ÚZEMNÍ PLÁN MĚSTA BRNA

Textová část Odůvodnění

Kapitola 18 Rozhodnutí o námitkách (včetně odůvodnění)

Svazek Nc7 *(s osobními údaji)*

Příloha. č. 1- zakres území Červeného kopce dotčeného Námitkou

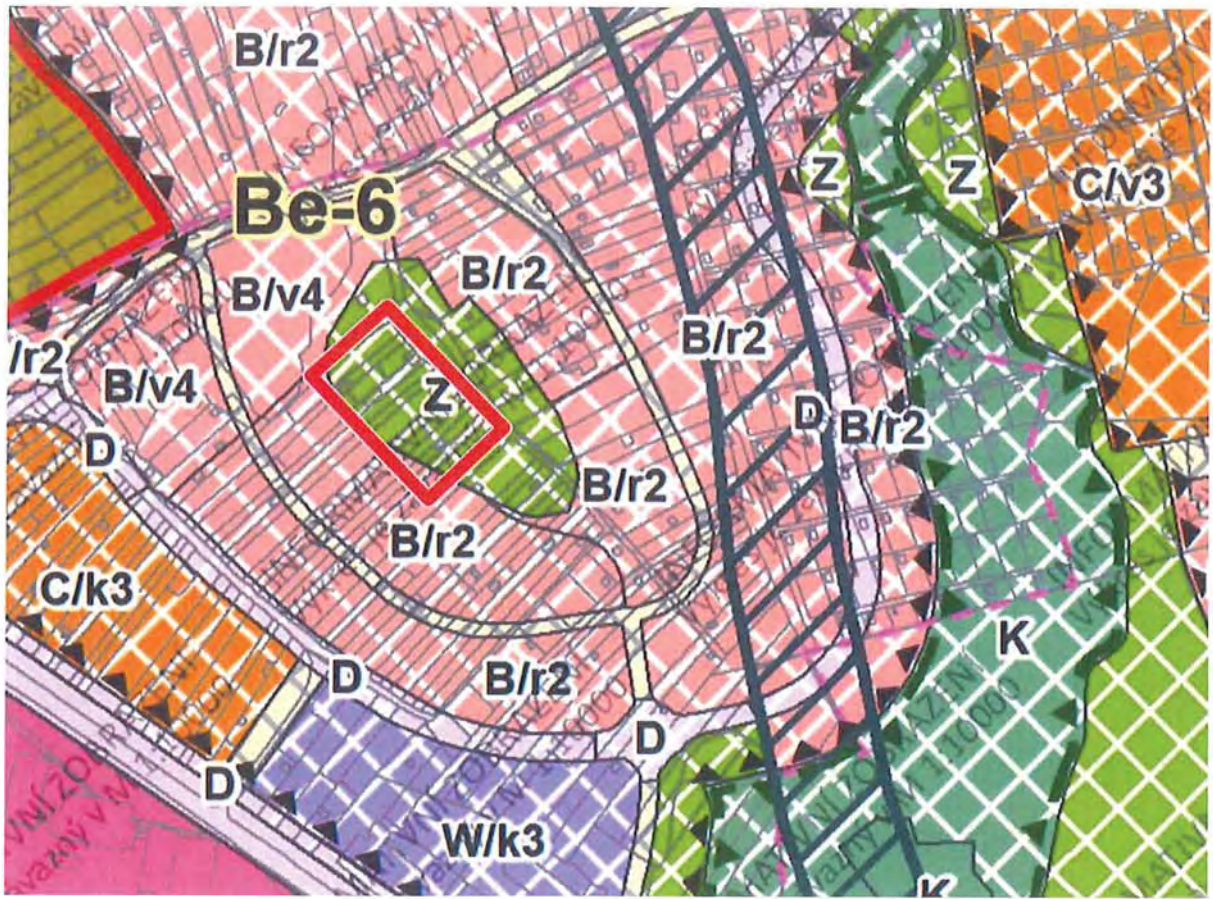
<p>Jako vlastník výše uvedených nemovitostí uplatňuji námitku k Návrhu ÚPmB:</p> <p>Nesouhlasím, aby na severní části pozemku parc. č. 1496/1 k. ú.Bohunice, obec Brno, byla v novém ÚPmB vyznačena stabilizovaná plocha městské zeleně – Z. Dále nesouhlasím, aby rekreační objekt na parcele č. 1496/2 byl součástí nestavební plochy městské zeleně.</p> <p>Navrhuji, aby plocha veřejné městské zeleně na východním svahu Červeného kopce byla vyznačena výhradně na pozemcích v majetku města Brna, zejména na parcele. č. 1498/1 a parc. č. 1451/3, tam je dostatek prostoru i na případnou rozhlednu.</p> <p>Požadují, aby se upravila hranice stavební plochy – B v těsném sousedství plochy městské zeleně na východním svahu Červeného kopce tak, aby zde rozhraní funkčních ploch bylo vedeno po jihovýchodním okraji parcely č.1498/1. Podobně byla v minulosti upravena severozápadní hranice dotčené plochy zeleně.</p> <p>Požadují ctít v Návrhu ÚPmB soukromé vlnické vztahy, skutečný stav využití území a stavební objekty zde dlouhodobě umístěné a stabilizované.</p> <p>Odůvodnění námítky:</p> <p>Vložení plochy městské zeleně – Z do soukromého pozemku s funkčním rekreačním objektem nerespektuje skutečný stav území a do budoucna komplikuje veškerou údržbu a využití všech stávajících stavebních objektů, přes které je v ÚPmB překreslena plocha nestavební – Z.</p> <p>Z textu Návrhu ÚPmB - Závazné části i z názvu funkční plochy vyvozují, že městská veřejně přístupná zeleň by měla být zřízena výhradně na pozemcích v majetku města.</p>

Z dlouhodobého postoje města mi plyne, že tato a podobné zbytkové plochy "veřejné zeleně" jsou do Návrhu ÚPmB zakreslovány čistě formálně, pro účelové vylepšení procentuálního zastoupení "zeleně" v zastavěném území. Ve skutečnosti nemá město energii ani prostředky na zřízení a údržbu drobných zelených ploch v tomto území, příkladem může být území NPP Červený Kopec, které je pravidelně zplavováno odpadem po nájezdech "veřejnosti" u příležitosti Čarodějnic, Majálesů a ohňostrojů.

Proto považuji dosavadní i navrhovanou regulaci zástavby v dotčeném území, s ohledem na prokazatelnou nečinnost až neschopnost města zrealizovat navržený záměr zeleně, za nepřiměřený a dlouho trvající zásah města Brna do mých vlastnických práv, který je v hrubém rozporu s Listinou základních práv a svobod (ČNR 1992) ve znění čl. 11.

Námítce se nevyhovuje.

V této rozvojové lokalitě (Be–6) je funkce bydlení a plocha veřejně přístupné zeleně plánována dlouhodobě již v aktuálně platném územním plánu. Vymezení a prostorové uspořádání sídelní zeleně vychází z návrhu v územně plánovacím podkladu, Územní studii Červený kopec (Pelčák a partner architekti, 2017), která podrobněji prověřila potřeby v území a byla podkladem pro zpracování návrhu nového územního plánu v této lokalitě a taktéž drží tuto koncepci rozvoje území. Zahrádkářské využití je zde tedy považováno za dočasné. Vzhledem k tomu, že je podmínkou realizace zeleně majetkové vypořádání ze strany města, může proběhnout v dlouhodobém časovém horizontu. Současný způsob využití území a dosavadních legálně umístěných nebo povolených objektů jsou přípustné do doby realizace cílového stavu plochy na základě obecných podmínek využití území (viz kapitola 6.2. závazné textové části). Námítce se tedy nevyhovuje.

ÚPmB 2020

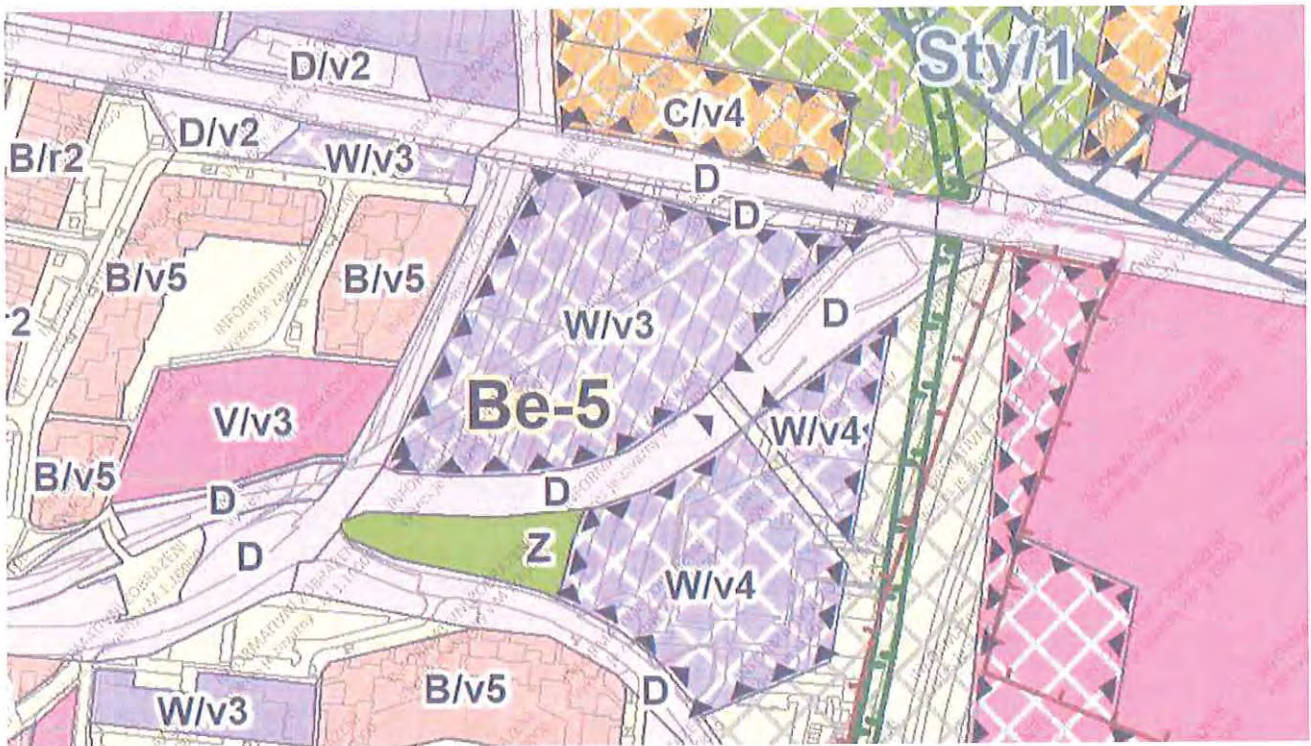
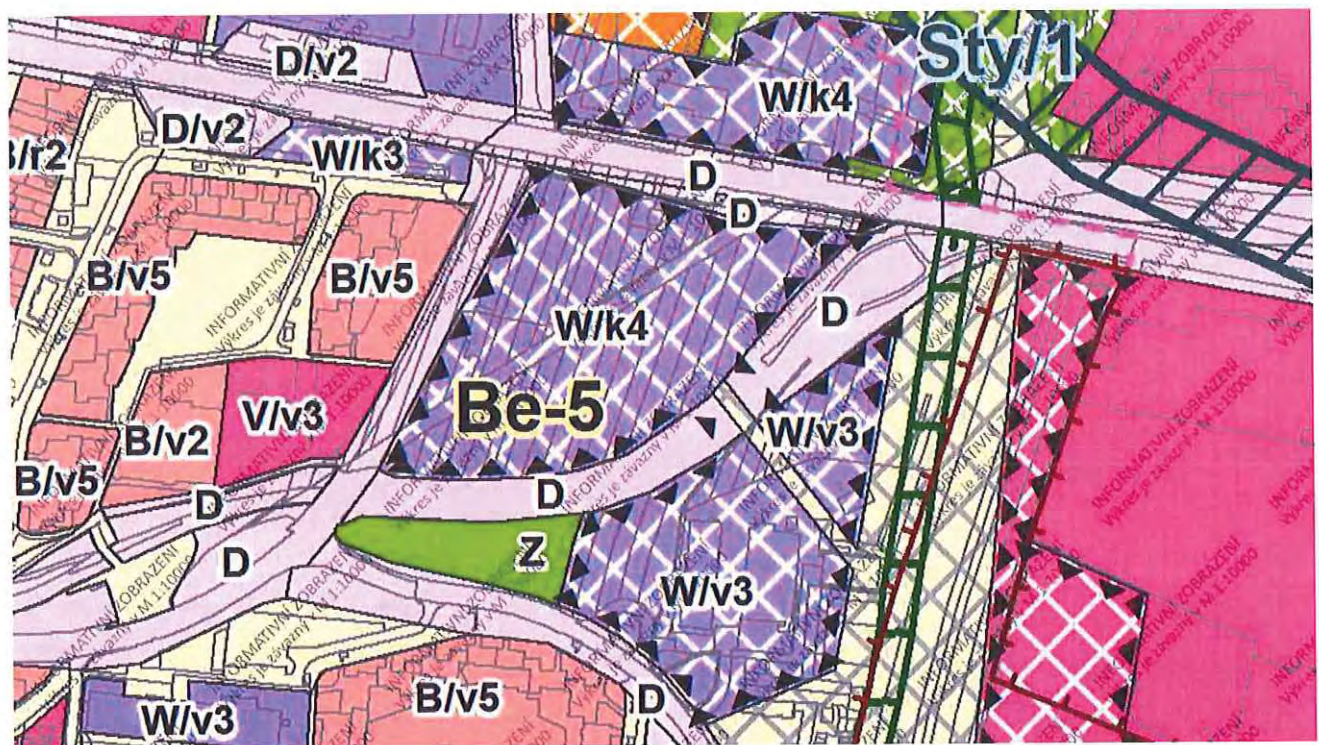
1. POSUN HRANICE ÚZEMNÍ STUDIE ÚS-22

1. POSUN HRANICE ÚZEMNÍ STUDIE ÚS-22
2. ZMĚNA PROSTOROVÉ STRUKTURY ZÁSTAVBY "k - kompaktní" NA "v - volnou zástavbu"
3. ROZŠÍŘENÍ PLOCHY W SMĚREM K UL. JIHLAVSKÉ

Námítka č.1

Námítce se vyhovuje.

Rozsah území, ve kterém je rozhodování v území podmíněno územní studií, je dán potřebami řešit v souvislostech jeho budoucí řešení a uspořádání, a to včetně návrhu nástupního prostoru na Ústřední hřbitov, rozvoje komerčního charakteru, napojení na dopravní infrastrukturu s důrazem na přístup od tramvaje a napojení na technickou infrastrukturu. Z uvedeného důvodu není vhodné rozsah tohoto území měnit.

— — — — — PŮVODNÍ HRANICE ÚS -22

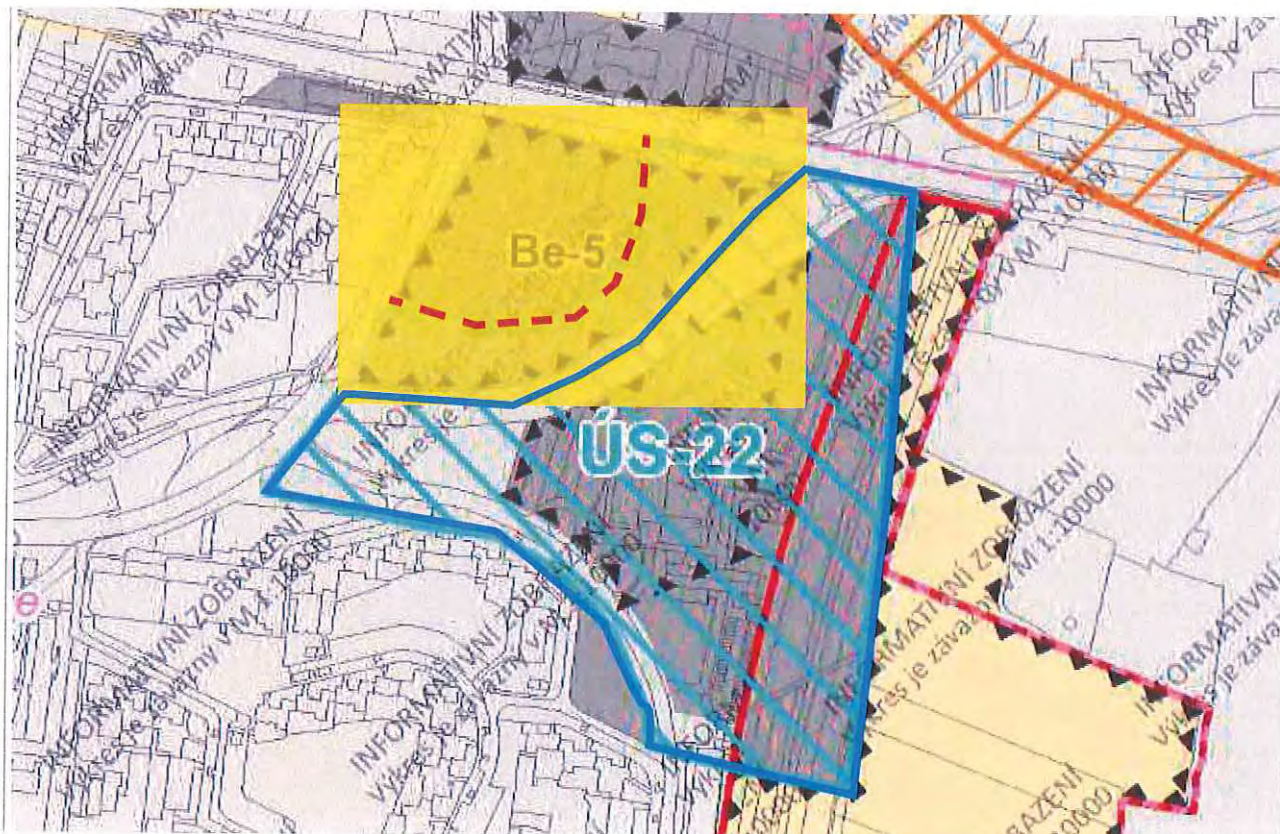
Územní studie 22 pojednává o vytvoření nástupního prostoru pro Ústřední hřbitov ve směru od zastávky tramvaje. Plocha vymezená pro studii významně přesahuje plochu tramvajové tratě a významně zasahuje do severní části lokality Be-5, která nemusí mít nutně vazbu na plánovaný vstup do Ústředního hřbitova.

Navrhujeme zmenšit plochu vymezenou studií ÚS-22 v území Be-5 při zachování místa pro vytvoření nástupní plochy pro tramvajový pás a lávky spojující jižní a severní lokalitu Be-5 .

STUDIE ZÁMĚRU JIHLAVSKÁ PARK

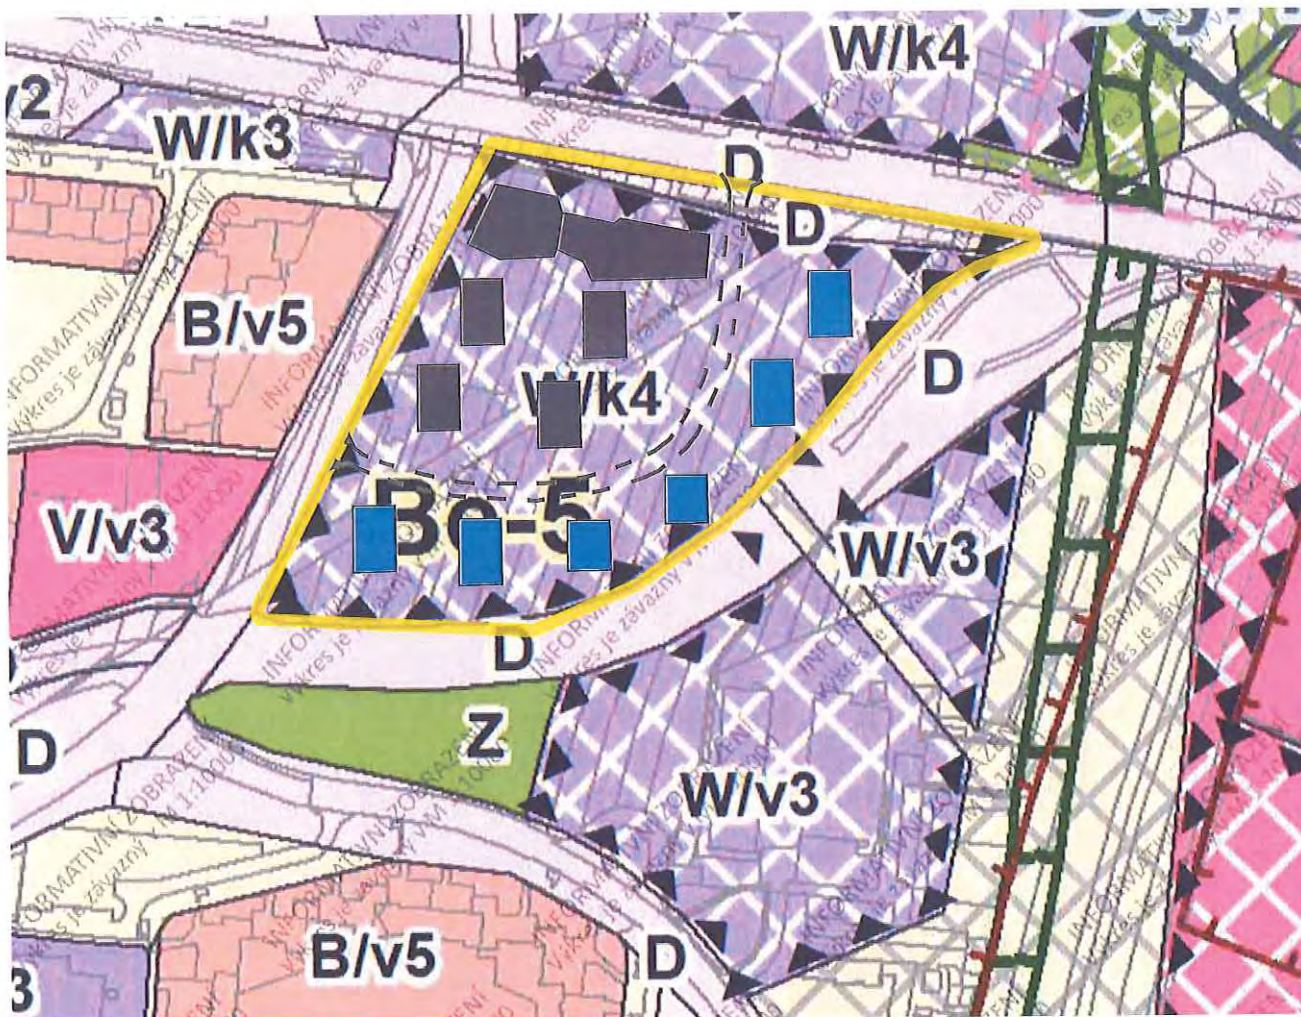
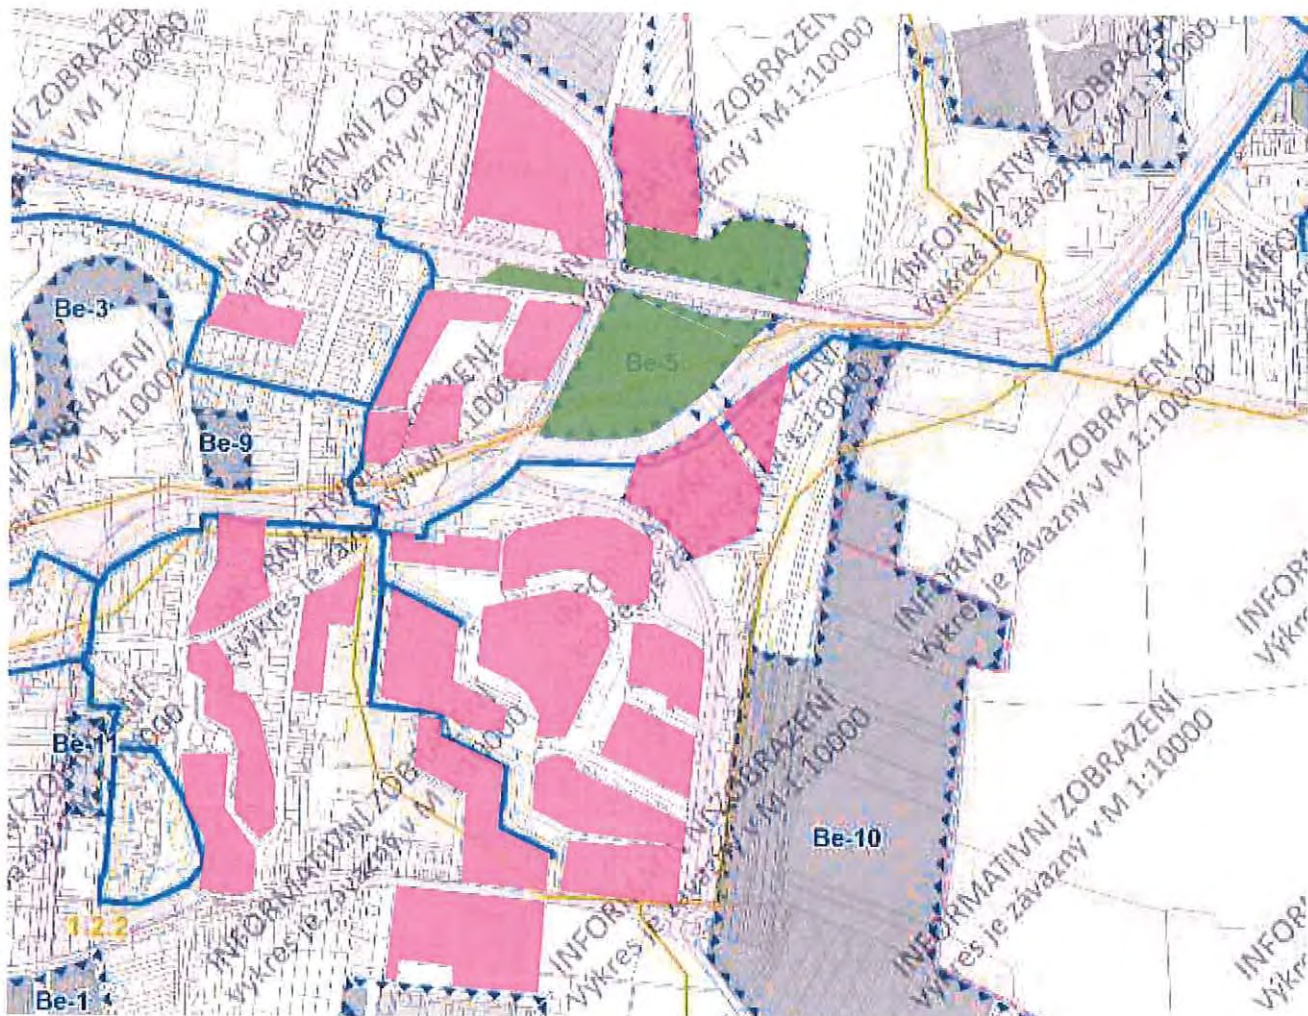
Navrhovaná komunikace ve studii záměru Jihlavská Park vychází ze současného platného ÚP a dělí stávající řešené území na dvě plochy, čímž rozděljuje území a znemožňuje výstavbu kompaktní zástavby v jižní části lokality budoucího rozvoje.

Funkční plochy v okolí lokality Be-5 mají dle návrhu ÚP převažující charakter zástavby "v".

Navrhujeme změnit prostorovou strukturu zástavby v řešeném území na "v-volná"

Změna na volný typ zástavby je v souladu s charakterem ploch navazujících území.

Námítka č.2

Námítce se nevyhovuje.

△ VÝŘEZ Z VÝKRESU DOPRAVY ÚPmB 2020
TECHNICKÁ STUDIE UL. JIHLAVSKÁ ▽

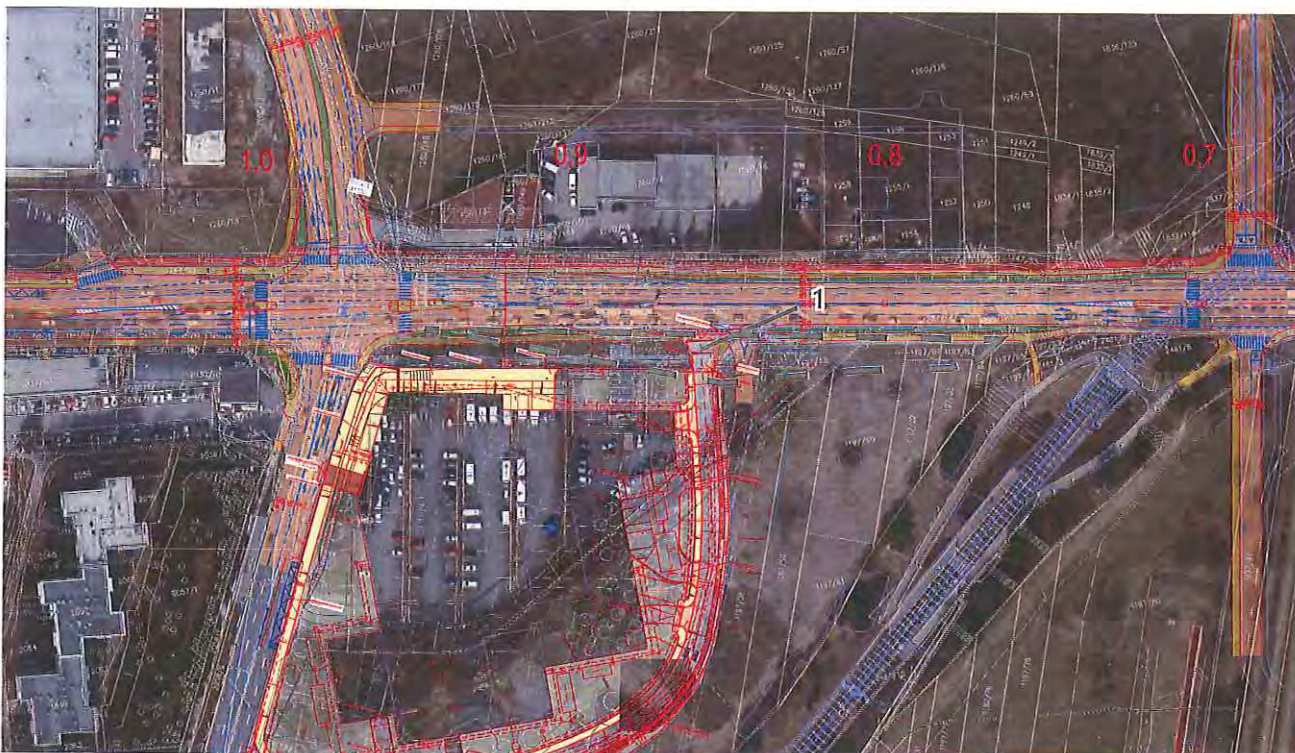
Podle platného ÚPmB byl vymezen širší koridor pro část ul. Jihlavská mezi ul. Dlouhou a krematoriem.

Od tohoto řešení se upustilo, což dokazuje také zpracovaná technická studie ulice Jihlavská.

Magistrát města Brna svým vyjádřením povolil napojení záměru Jihlavská Park na stávající výjezd do ulice Jihlavská (1). Z tohoto vyjádření vyplývá, že dopravní situace nebude řešena dle technické studie pomocí připojovacích pruhů.

V tomto případě není nutná rezerva pro dopravní plochu vymezená ÚPmB.

Navrhujeme rozšířit funkční plochu "W" o plochu dopravní rezervy "D" při ulici Jihlavská.

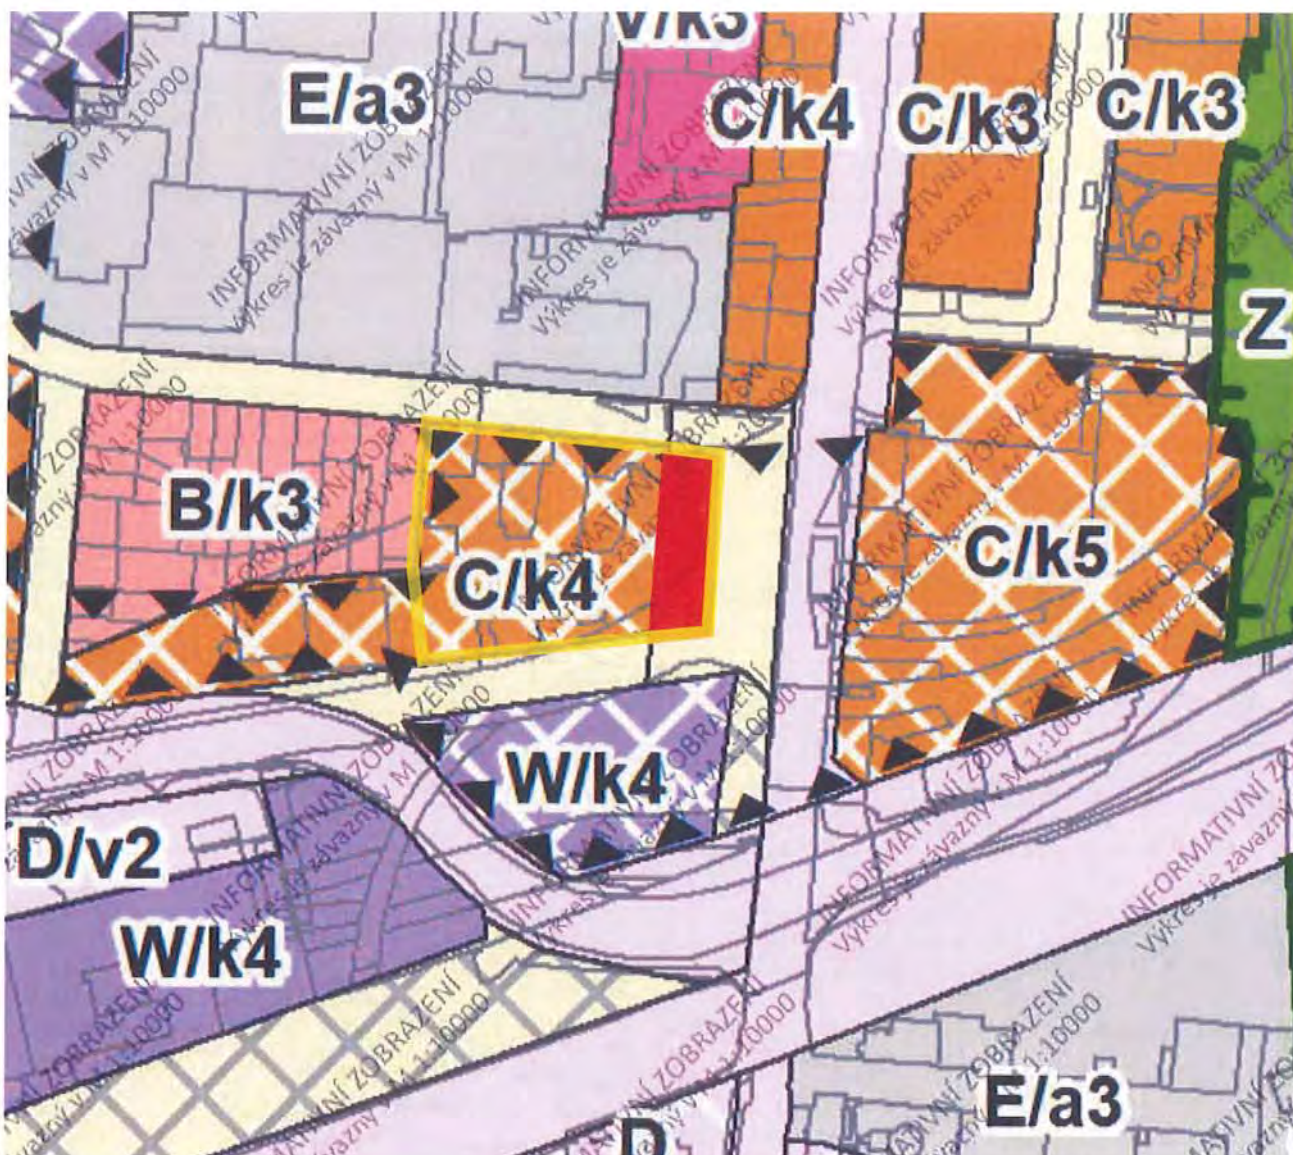
Navazující blok, který má stejnou funkční plochu a stejný charakter jako zájmové území je navržen s výškovou úrovní 5.

Navrhujeme, aby zájmové území bylo vymezeno stejnou výškovou úrovní 5 z důvodu celistvosti závěru navržené městské třídy a celkové vazbě na sousední plochu v rámci lokality Tr-6.
